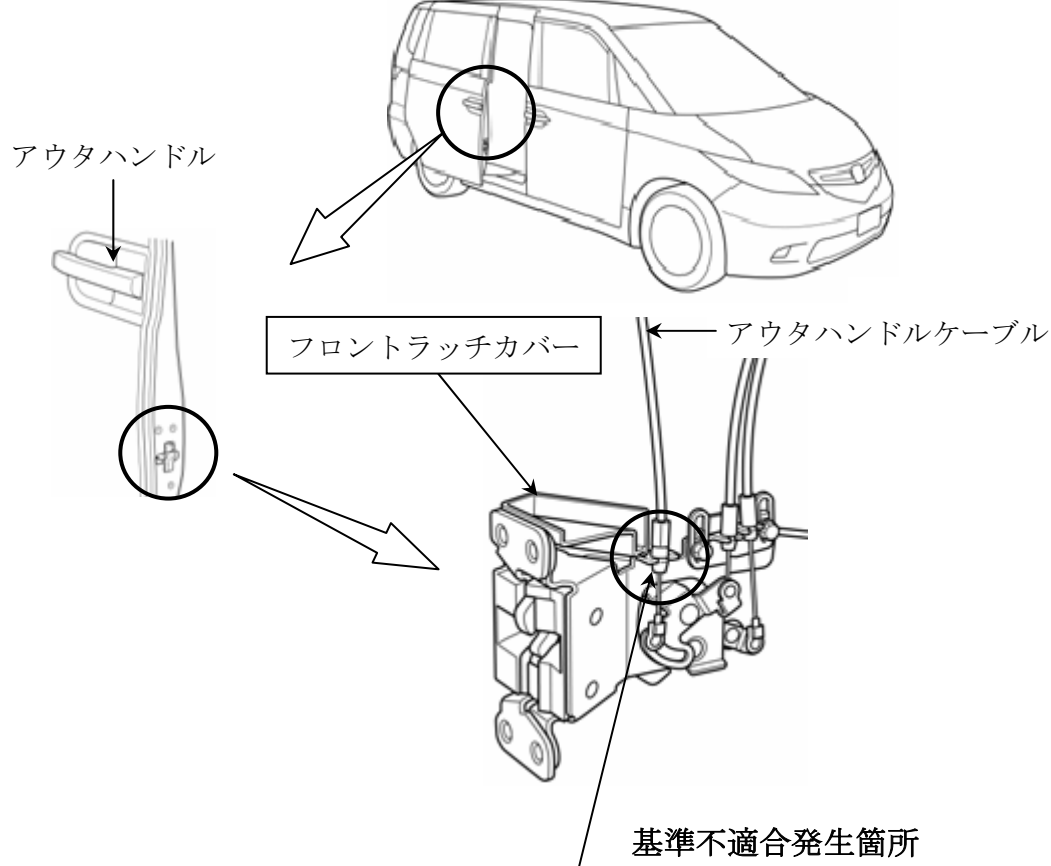
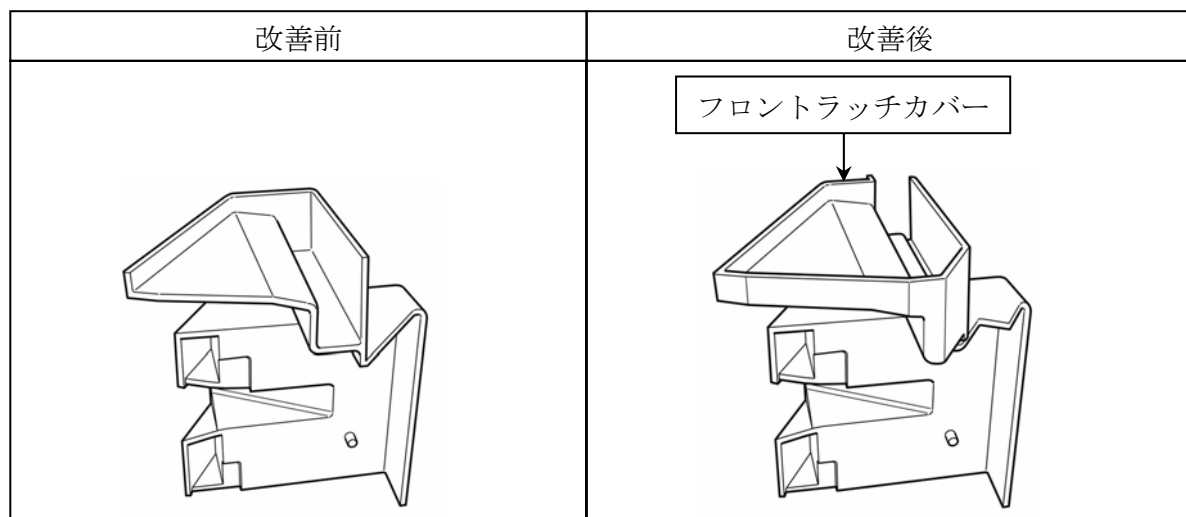
スライドドアのフロントラッチカバーの排水位置が不適切なため、排水された水がアウタハンドルケーブル下端に付着し、アウタハンドル操作時に水滴がケーブル内に引き込まれるものがある。そのため、低温時に水滴が凍結し、アウタハンドルでドアを開けた場合にケーブルの摺動抵抗でハンドルが戻らず、ドアを閉められなくなるおそれがある。

全車両、左右スライドドアのフロントラッチカバーを対策品と交換するとともに、アウタハンドルケーブル下端にグリスを塗布する。

注：  は交換部品を示す。
